SUBRED INTEGRADA DE SERVICIOS DE SALUD SUR E.S.E

INFORME DIAGNOSTICO Al corte de agosto 31 de 2024

IV -SECCION COMPONENTE DE INFRAESTRUCTURA

Bogotá D.C, septiembre 24 de 2024

Hallazgo 8 Baño sin antideslizante

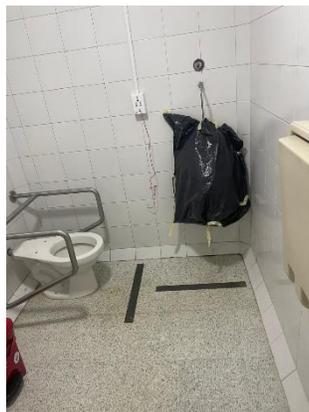
6. Se evidencia falta de aseo en la parte exterior de las ventanas del área de observación	13. Baño de observación mujeres con baldosa rota	50. Lavamanos en malas condiciones

Hallazgo 12 camillas ubicadas en pasillo

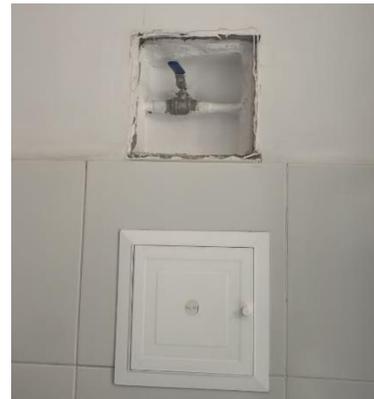
UNIDAD	VISTA HERMOSA	MEISSEN	TUNAL
URGENCIAS	5. Baños no cuenta con antideslizantes completos lo cual aumenta el riesgo de caída.	12. Camillas en los pasillos no cuentan con El área mínima por camilla de 6.00 m2 ni cuenta con red de gases medicinales ni tampoco cuenta con las cortinas que dividen cada cubículo, área no apta para la atención de pacientes.	49. Sanitario de sala de espera no cuenta con tapa de cisterna, tiene una tabla en madera pintada de blanco.

Hallazgo 38 temperatura termohigrómetro

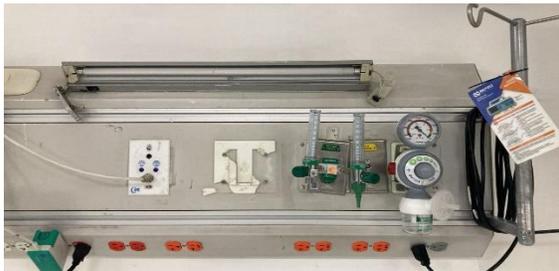
38. Temperatura de Salas de cirugía registrada en el termohigrometro temperatura superior a 21 °C y humedad relativa superior a 50%. no cumple con la establecida en la resolución 4445 de 1996

- Revisar en conjunto con equipos industriales si las áreas cumplen con las temperaturas establecidas en la resolución 4445 de 1996 y la resolución 3100 del 2019 para las áreas que requieren un control de temperatura.

Hallazgo 40 Cabecero de gases mal estado lampara.

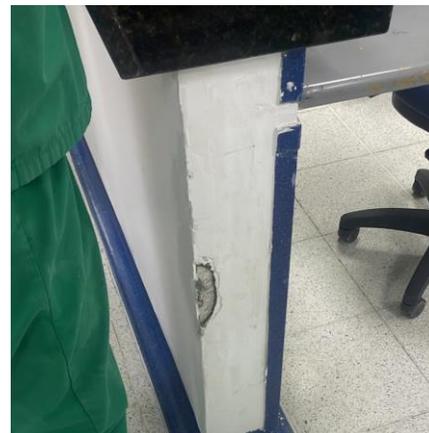
39. Lavamanos fuera de servicio	
		40. Cabecero de gases medicinales del área de recuperación se encuentra en mal estado la lampara de iluminación	
		41. Techo en mal estado.	
Central De Gases Medicinales		42. Área de preparación de pacientes con espacio insuficiente.

Hallazgo 7 Lista de chequeo

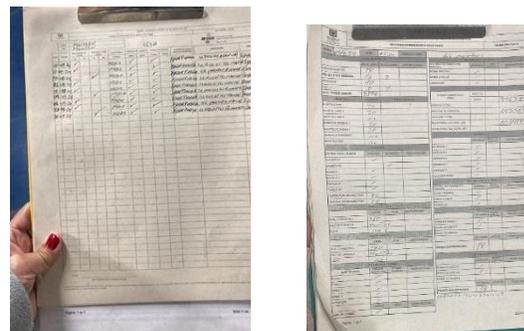
6. Los ascensores se encuentran con stickers de inspección
7. Cuentan con listas de chequeo periódicas de los equipos industriales, pero no se encuentran incluidos los aires acondicionados y los llamados de enfermería.
8. HOSPITAL VISTA HERMOSA
9. Llamado de enfermería presenta cable expuesto en el baño de observación urgencias siendo esto un riesgo eléctrico, equipo con falta de mantenimiento.
10. No se evidencia stickers de inspección en los ascensores bajo la norma NTC 5926-2 en cumplimiento del Acuerdo 470 de 2011, Decreto 663 de 2011, Resolución 092 de 2014 – FOPAE, Resolución 221 de 2014 (FOPAE)

Hallazgo 1 hoja de vida falta trazabilidad

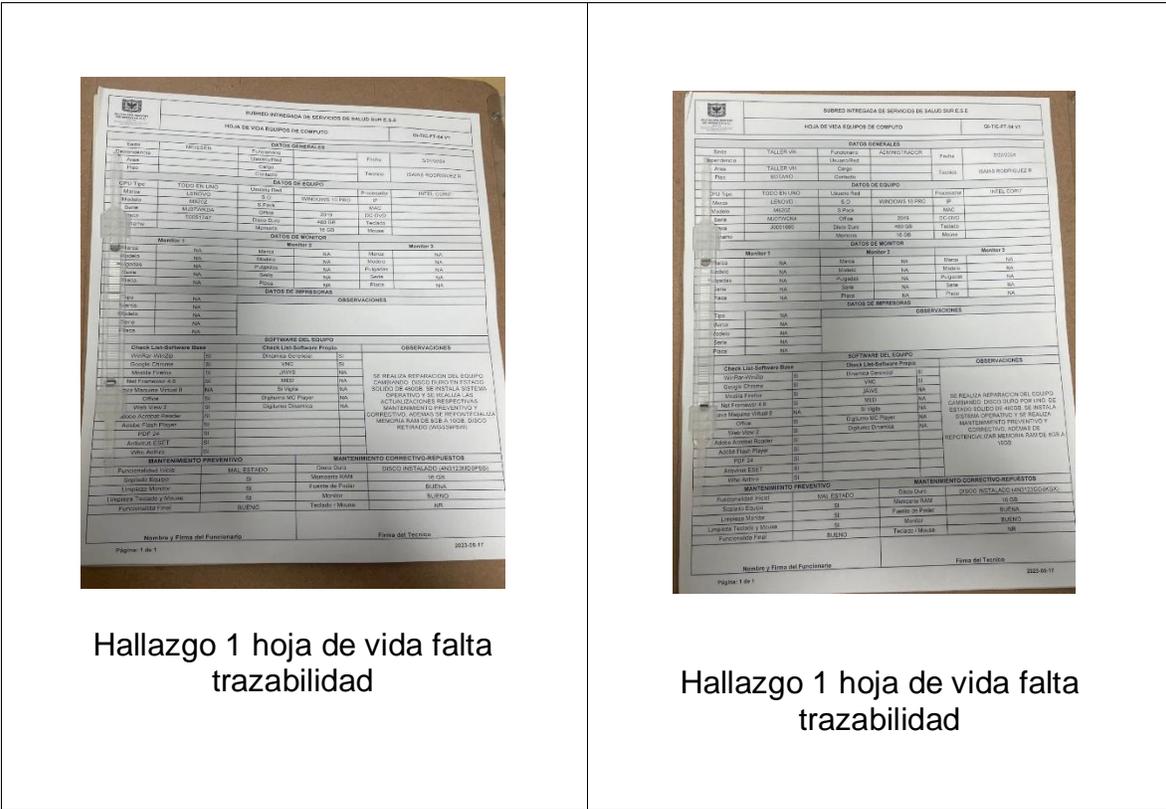
1. Se evidencia falta de trazabilidad en los mantenimientos preventivos y correctivos ya que no se cuentan con reportes de servicio técnico únicamente se diligencia en la hoja de vida del equipo que es impresa cada vez que hay una novedad con el mismo y en el espacio de observaciones se diligencia la actividad.

- Digitalizar y centralizar las hojas de vida de todos los equipos minimizando el riesgo de no poder contar con la información disponible en caso de auditorías de los entes de control.
- Elaborar formato de reporte de servicio independiente al formato de hoja de vida, que les permita llevar una trazabilidad de todos los mantenimientos realizados por cada equipo
